日本原子力研究開発機構大洗研究所(北地区)の 核燃料物質使用変更許可申請について (燃料研究棟)

令和6年2月2日

国立研究開発法人日本原子力研究開発機構
大洗研究所 燃料材料開発部

本申請の概要

図 [] の臨界計算概略モデル

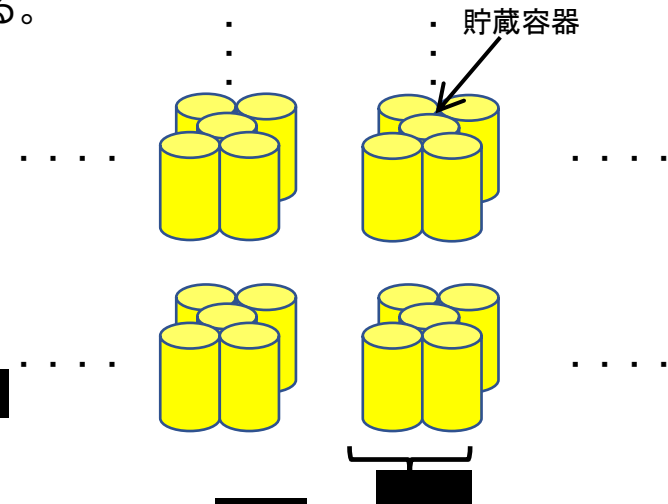
【未臨界性評価に用いる計算コードについて】
 今回、最新の計算コード（KENO-VI）を使用することを明確にする変更であり、その計算コードは、他の試験炉でも使用されているコードなのではないでしょうか。

計算コードKENO-VIについては関西電力株式会社高浜発電所（関原発第280号 2023年8月「設工認申請の一部補正について」）、日本原燃株式会社MOX燃料加工施設（2020年3月新規基準に対する適合性安全審査 整理資料）で使用されています。

【不活性ガス（アルゴン）精製循環装置について】

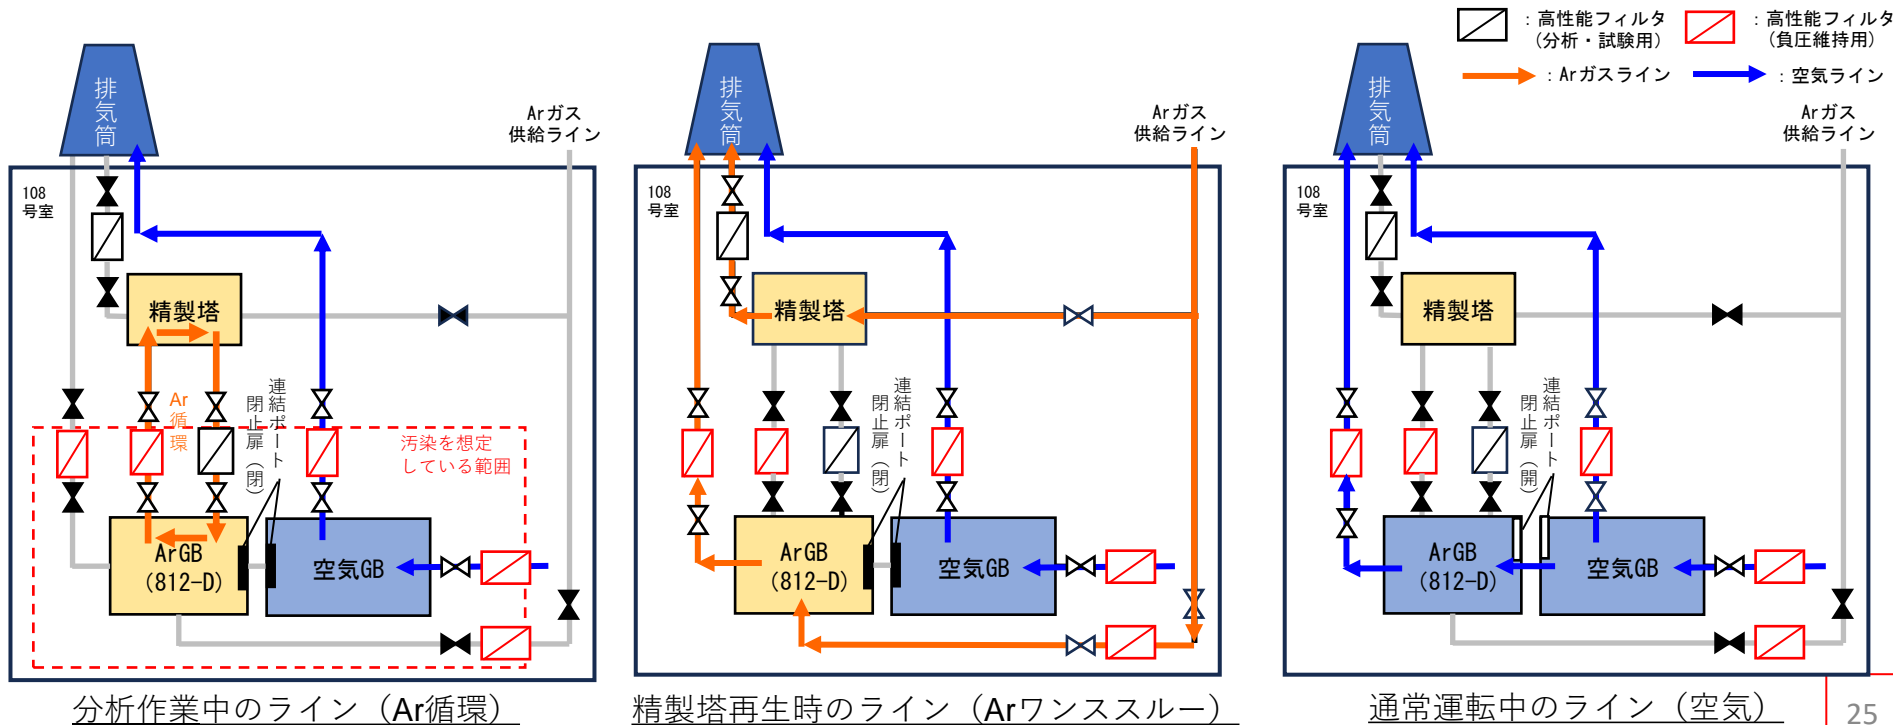
不活性ガス（アルゴン）精製循環装置の個数を4式から3式へ変更していますが、解体撤去するのでしょうか。当該装置は核燃料による汚染はないと理解してよいのでしょうか。また、残った不活性ガス（アルゴン）精製循環装置は維持管理設備とならないのでしょうか。

削除する不活性ガス（アルゴン）精製循環装置（1式）は、812-D GB専用の負圧制御も行っているためGBと合わせて解体・撤去します。

核燃料物質粉末の付着による汚染が想定される範囲は、812-D GB、配管、高性能フィルタ（下左図の破線部）となります。高性能フィルタ以降にある不活性ガス（アルゴン）精製循環装置一式に汚染はありませんが、解体・撤去の際は汚染の可能性のあるものとして作業します。

参考資料の812-D GBの解体・撤去の方法の記載箇所に、専用の不活性ガス（アルゴン）精製循環装置一式を追加します。

削除しない不活性ガス（アルゴン）精製循環装置（3式）は102-D～108-D GB、114-D～115-D GB、124-D GBそれぞれの通常運転中の負圧制御を行っており、使用施設の設備として使用を継続することから、本文「7-3 使用施設の設備」に記載しています。

第 2 2 図 給排気系統図

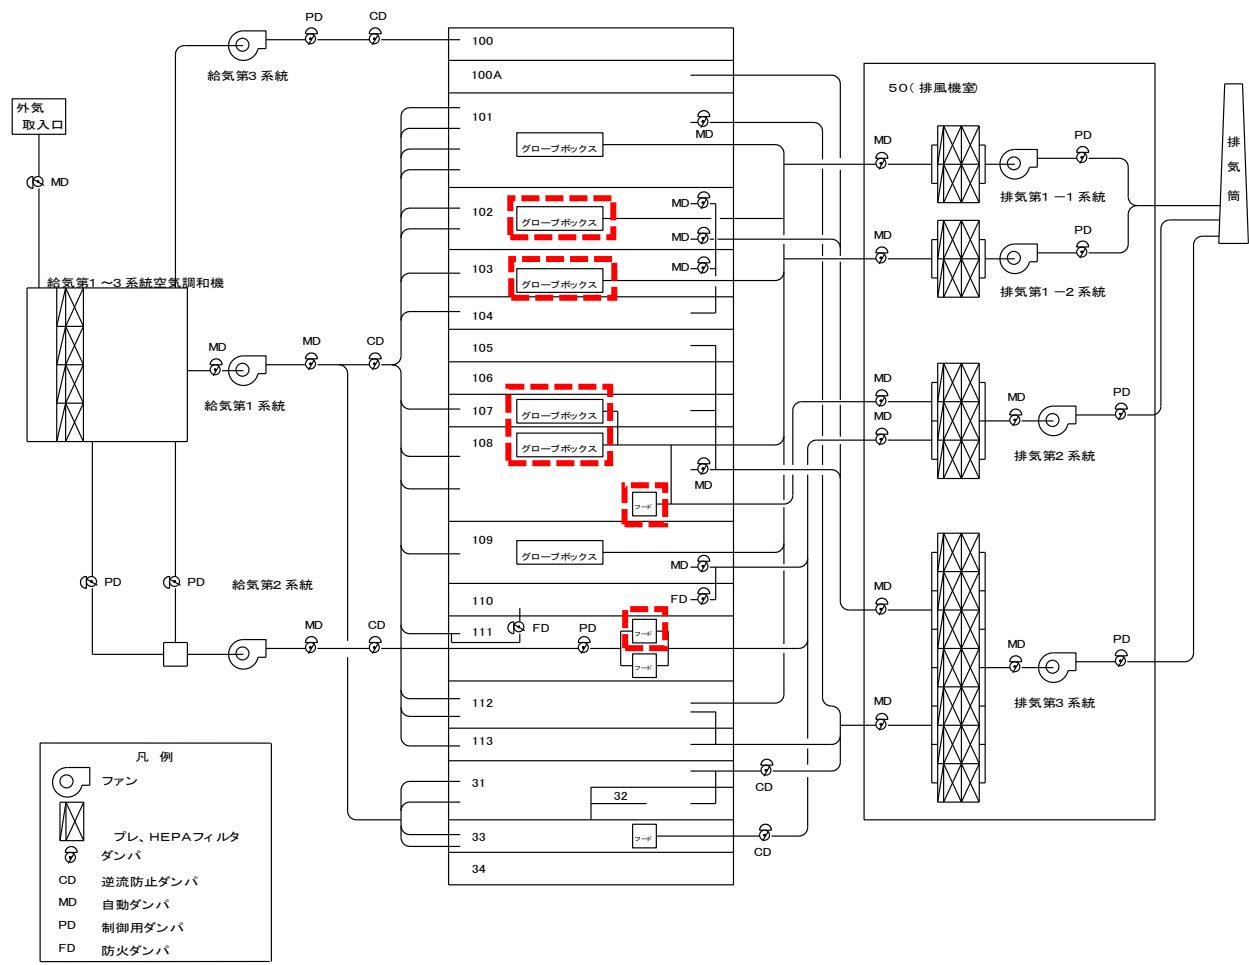
: 解体・撤去により記載を削除

【保管容器の追加について】

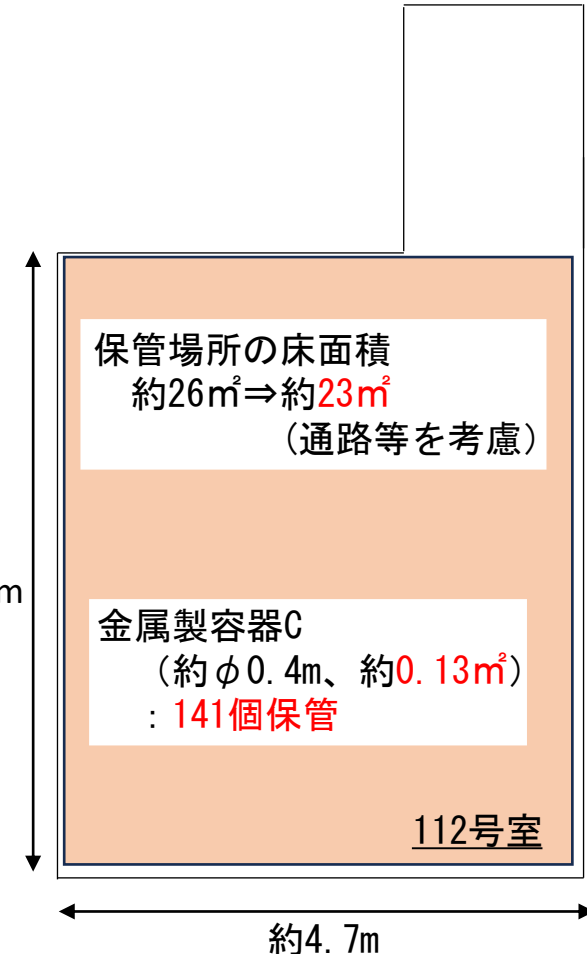
保管容器の金属製容器C、金属製容器Dの個数を増やしていますが、112号室（廃棄物保管室1）、106号室（トラックエアロック室）において最大の個数を保管できる広さを有するということの説明をお願いします。

部屋の床面積に対し、容器の寸法を元に保管できることを確認しています。

○112号室（廃棄物保管室1）：床面積 約30㎡

保管場所は約5.6m×約4.7mのうち約23㎡となります。

以下の計算により金属製容器C（約φ0.4m、底面積約0.13㎡）は最大176.9個となりますが、本申請では十分な余裕を持たせるため、8割の141個を保管します。

【保管容器の追加について（続き）】

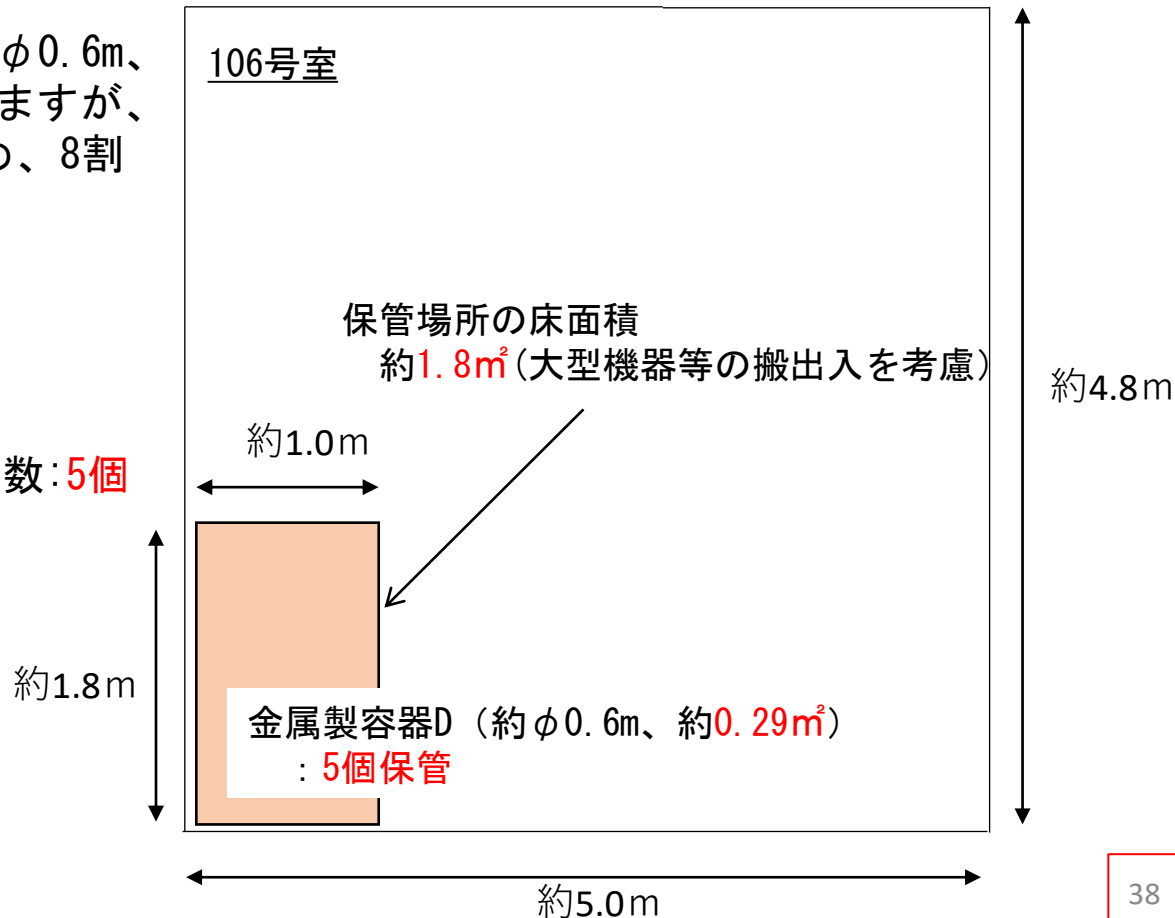
保管容器の金属製容器C、金属製容器Dの個数を増やしていますが、112号室（廃棄物保管室1）、106号室（トラックエアロック室）において最大の個数を保管できる広さを有するということの説明をお願いします。

部屋の床面積に対し、容器の実寸法を元に保管できることを確認しています。

○106号室（トラックエアロック室）：床面積 約24m²

保管場所は約1.8m×約1.0mの範囲約1.8m²となります。

以下の計算により金属製容器D（約φ0.6m、底面積約0.29m²）は最大6.2個となりますが、本申請では十分な余裕を持たせるため、8割の5個を保管します。

= 6.2 個 ⇒ 金属製容器D個数：5個
(80%)
